Verslag expert judgement DVS hoofdvarianten Planstudie
Ring Utrecht A27/A12

Doel: in kader van het trechterproces vastleggen advisering DVS varianten Ring
Utrecht [expert judgement]
Sessie: 20 september 2011

Datum
8 november 2011

Figuur 1

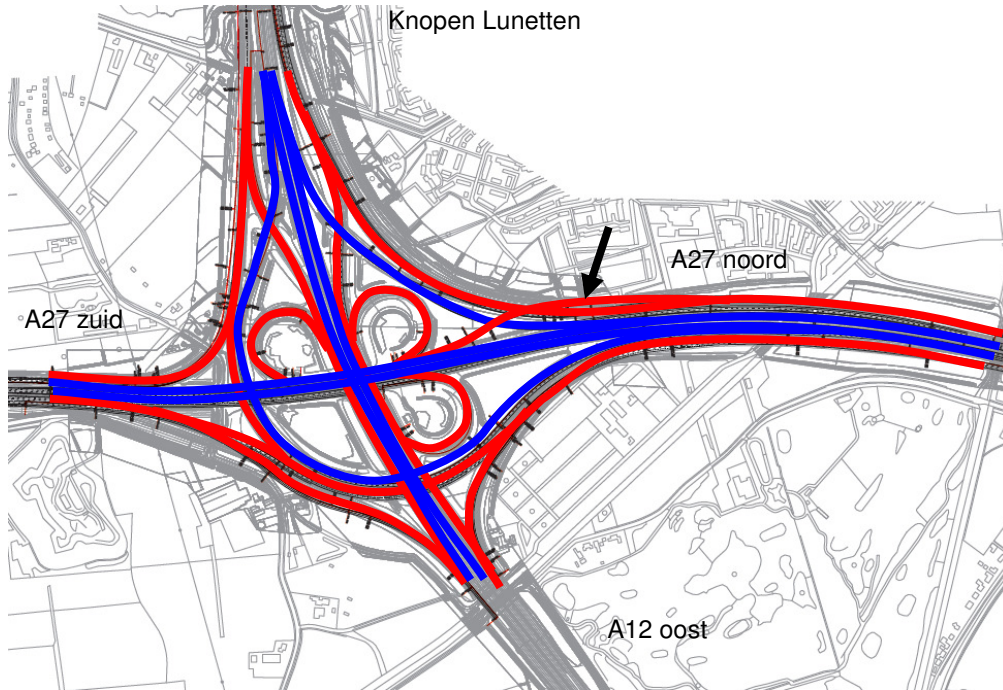
- De verbinding parallelbaan A27 noord – A27 zuid bij knooppunt Lunetten (zie figuur 1) is over de bogen HRB A27 – HRB A12 west en HRB A27 – PRB A12 west ontworpen, terwijl de parallelbaan ook weer onder de hoofd- en parallelrijbanen van de A12 doorgaat. Over een relatief korte afstand moet een groot hoogteverschil worden overwonnen. Dit is met de voorgeschreven verticale boogstralen uit de richtlijn niet te realiseren en wordt daarmee beoordeeld als niet technisch haalbaar.

- Indien de verbinding vanaf de parallelbaan A27 noordelijk van Lunetten naar de A27 ten zuiden van Lunetten én A12 ten oosten van Lunetten niet wordt gemaakt (zie voorgaande bullet), ontstaat bij Lunetten een onvolledig knooppunt. DVS geeft aan dat een onvolledige knoop, dus zonder volledige uitwisseling absoluut niet wenselijk is vanuit zowel verkeersafwikkeling als verkeersveiligheid. Daarnaast wordt met een onvolledig knooppunt mogelijk de project doelstelling niet gehaald (o.a. robuust hoofdwegennetwerk en verlagen druk op stedelijk netwerk).

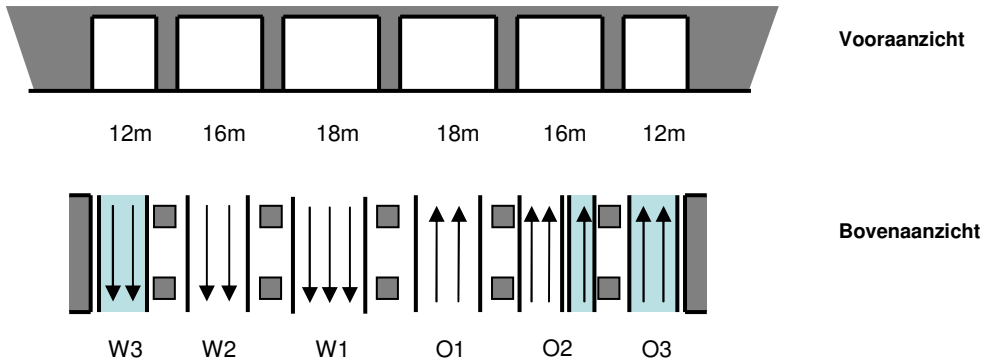
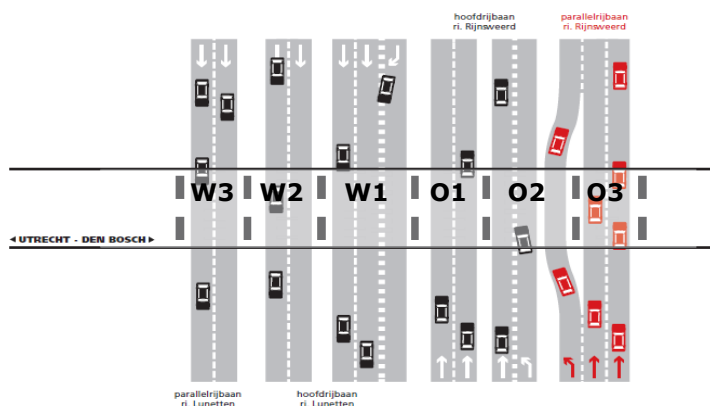
In onderstaande figuren is aangegeven hoe de rijstroken verdeeld zijn bij het spoorviaduct Utrecht – Den Bosch (kunstwerk 15) in de hoofdvariant Knopen.

De parallelbaan in noordelijke richting bestaat uit drie rijstroken. Doordat veld O3 hiertoe onvoldoende ruimte biedt is de linkerrijstrook ontworpen door veld O2. De te overbruggen breedte voor het uitbuigen is ca. 10 meter.

DVS adviseert geen rijstrooksplitsing toe te passen. Een dergelijke oplossing vergt bovendien, voordat het wordt toegepast, een nader verkeersgedragonderzoek. Als de situatie geen andere oplossing biedt, moet er minimaal voldoende zicht zijn op discontinuïteiten. Deze zichtafstand bestaat uit minimaal 10 rijseconden. Dit komt overeen met ca. 300 meter. Er wordt geconstateerd dat de afstand tussen de rijstrooksplitsing en de invoeger stroomopwaarts (A12 vanuit Arnhem) geen 300 bedraagt maar minder dan 75 meter is en daardoor niet technisch haalbaar is.
